# CENTRALE TERMOELETTRICA "TORINO NORD" E AMPLIAMENTO RETE DI TELERISCALDAMENTO

MODIFICHE DERIVANTI DA OTTIMIZZAZIONI PROGETTUALI  
IN SEDE DI PROGETTO ESECUTIVO - VERIFICA DI ASSOGGETTABILITA'  
RELAZIONE TECNICA E AMBIENTALE

**IREN - CENTRALE TERMOELETTRICA TORINO NORD  
 MODIFICHE DERIVANTI DA OTTIMIZZAZIONI PROGETTUALI  
 IN SEDE DI PROGETTO ESECUTIVO  
 VERIFICA DI ASSOGGETTABILITA' - RELAZIONE**

Figura 3.1/1 Localizzazione edificio compressori ed edificio misura gas  
 – layout progetto esecutivo

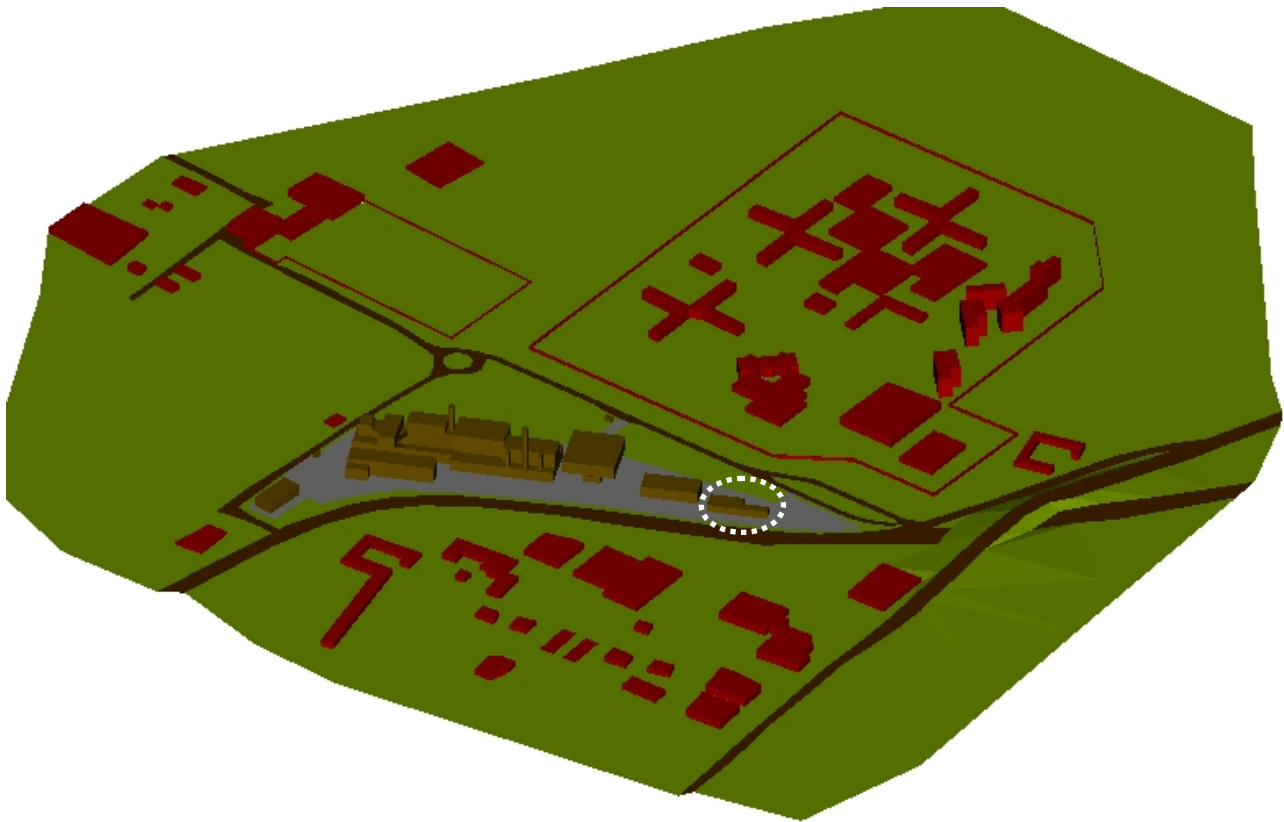
**Per quanto concerne l'edificio compressione gas naturale ed edificio misura gas naturale**

- Il proponente dichiara che “è stato necessario installare macchinari di maggiore dimensione con conseguente adeguamento dell'edificio e relative ripartizioni” e che “i compressi gas naturale, oltre ad essere installati all'interno di edifici, sono protetti da specifici cabinati insonorizzati”.
- Le modifiche introdotte comportano un incremento del volume degli edifici interessati che passa da circa 2.000 m<sup>3</sup> del progetto definitivo a 7.500 m<sup>3</sup> del progetto esecutivo.

- La documentazione trasmessa dal proponente non consente di valutare gli effetti indotti dalle modifiche apportate sul clima acustico in fase di esercizio dell'impianto.
- Al fine della valutazione di cui sopra risulta necessario provvedere all'aggiornamento della valutazione previsionale dell'impatto acustico presentata nel corso della procedura di VIA.

Con riferimento alle modifiche progettuali descritte ed alla richiesta di cui al parere tecnico sopra richiamato, si è provveduto ad aggiornare le simulazioni modellistiche relative alla propagazione del rumore generato dalle diverse sorgenti che caratterizzano la centrale in oggetto.

Sulla base delle simulazioni modellistiche aggiornate tenendo conto delle modifiche progettuali apportate si ricava quanto segue:

- considerando gli interventi di mitigazione già definiti nel quadro dello Studio di Impatto Ambientale, risultano rispettati in tutti i casi osservati i limiti di immissione differenziali con riferimento sia al periodo notturno che al periodo diurno; in particolare si evidenzia che in periodo notturno le variazioni nei livelli di rumore attuali è molto ridotta, inferiore a 0,8 dB(A);

- i livelli di rumore indotti dall'impianto in esercizio risultano in generale inferiori ai limiti di immissione assoluti relativi sia al periodo diurno che al periodo notturno; questo risultato va in particolare evidenziato riguardo al ricettore più sensibile, costituito dalla casa di cura Villa Cristina, con limite notturno 40 dB(A);

- con riferimento ai limiti di immissione l'unica eccezione riguarda il ricettore R3 (edificio rurale), ubicato a breve distanza dall'area di prevista localizzazione dell'impianto, rispetto al quale si osserva una situazione di criticità relativa al periodo notturno; al fine di superare tale criticità si è provveduto all'acquisizione dell'edificio da parte della Proponente;

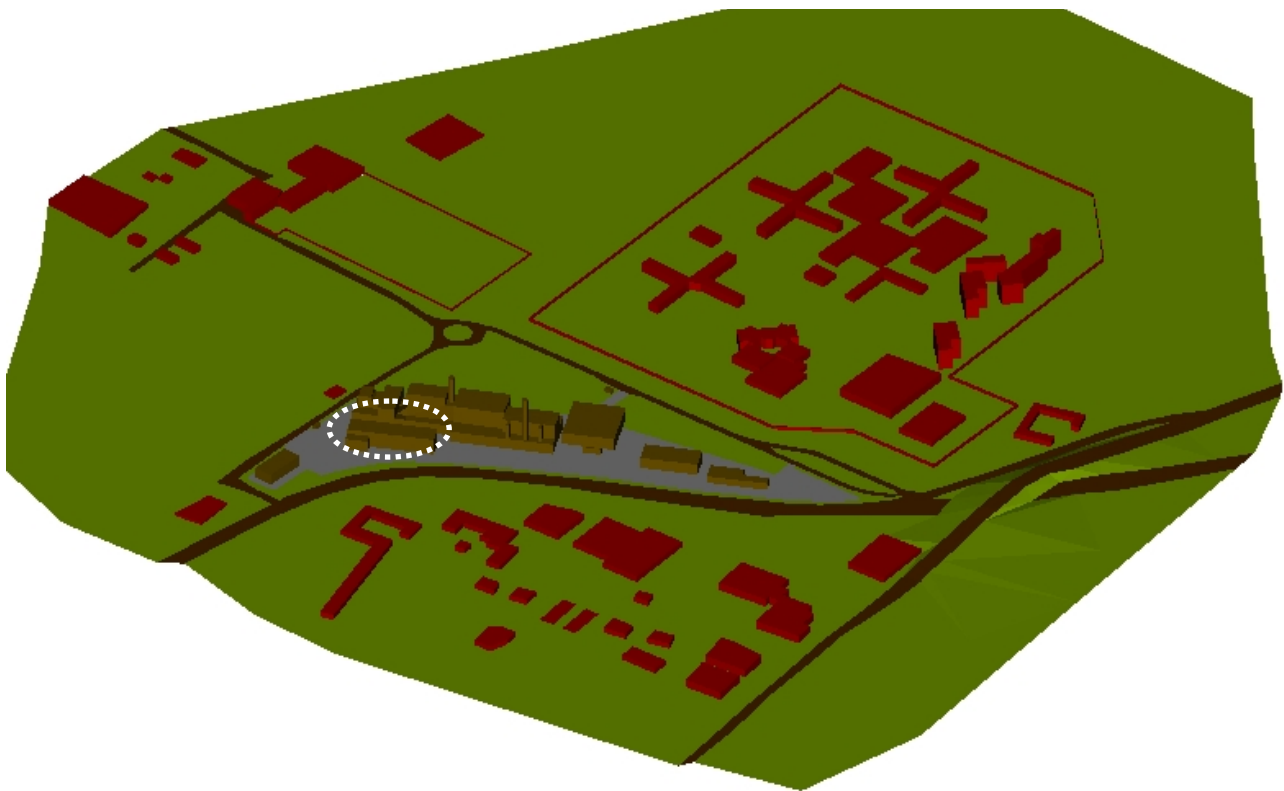
- Il proponente dichiara che, nella configurazione prevista dal progetto esecutivo “è stato possibile compattare gli edifici originariamente previsti in questo punto in un solo volume, localizzando l'aeroterma del ciclo chiuso sulla sommità di una parte dell'edificio stesso”.
- Le altre modifiche previste comportano esclusivamente variazioni di layout senza che ciò comporti incremento o riduzione dei volumi complessivi.

- La documentazione trasmessa dal proponente non consente di valutare gli effetti indotti dalle modifiche apportate sul clima acustico in fase di esercizio dell'impianto.
- Al fine della valutazione di cui sopra, risulta necessario provvedere all'aggiornamento della valutazione previsionale dell'impatto acustico presentata nel corso della procedura di VIA.

Con riferimento alle modifiche progettuali descritte ed alla richiesta di cui al parere tecnico sopra richiamato, si è provveduto ad aggiornare le simulazioni modellistiche relative alla propagazione del rumore generato dalle diverse sorgenti che caratterizzano la centrale in oggetto.

Come già detto con riferimento alle modifiche relative agli edifici compressori e misura gas, si è proceduto ad adeguare la modellazione tridimensionale degli impianti al nuovo assetto della centrale, a verificare le condizioni di esercizio dell'insieme degli impianti sia nelle ore notturne che diurne, ad effettuare nuove simulazioni acustiche, anche alla luce di più precise determinazioni in merito alla riduzione delle emissioni alla sorgente.
